con la presente si inviano le Osservazioni contro il Progetto di un impianto eolico codice procedura ID\_VIP/ID\_MATTIM: 1269 denominato

"Pitigliano" ubicato nei comuni di Pitigliano (GR) e Sorano (GR) costituito da 20 (venti) aerogeneratori di potenza nominale 7,0 MW per un totale

**ID: Codice procedura (ID\_VIP/ID\_MATM): 12691**

## TESTO DELLE OSSERVAZIONI

**IMMAGINE n. 7** Mappa della intervisibilità degli impianti eolici elaborata dall'Associazione nazionale Amici della Terra. La mappa non è aggiornata comunque rende molto bene dell'enorme impatto visivo creato dal cumulo degli impianti.

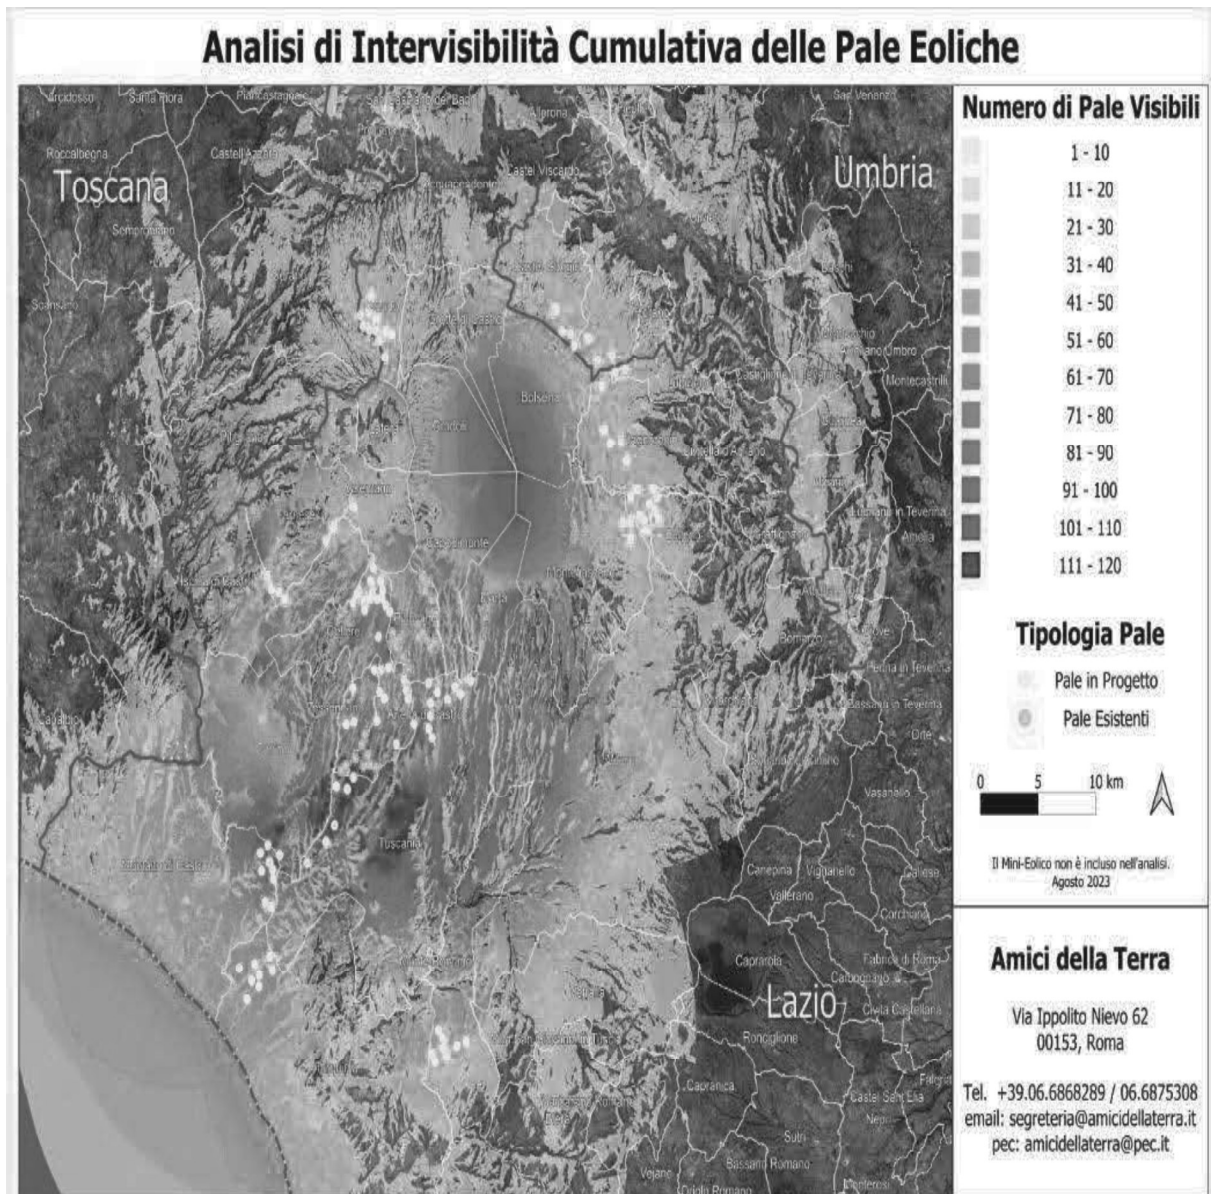
Se agli impianti eolici rappresentati qui sopra che non comprendono sia l'impianto eolico Pitigliano e le altre 14 pale del progetto eolico in verifica amministrativa sempre nel territorio di Pitigliano si aggiungono i migliaia di ettari (7000 fin'ora) di territorio occupato dagli impianti fotovoltaici e agrivoltaici e dalle altre tipologie appare chiaro il numero spropositato degli impianti FER nella bassa toscana e nella Tuscia.
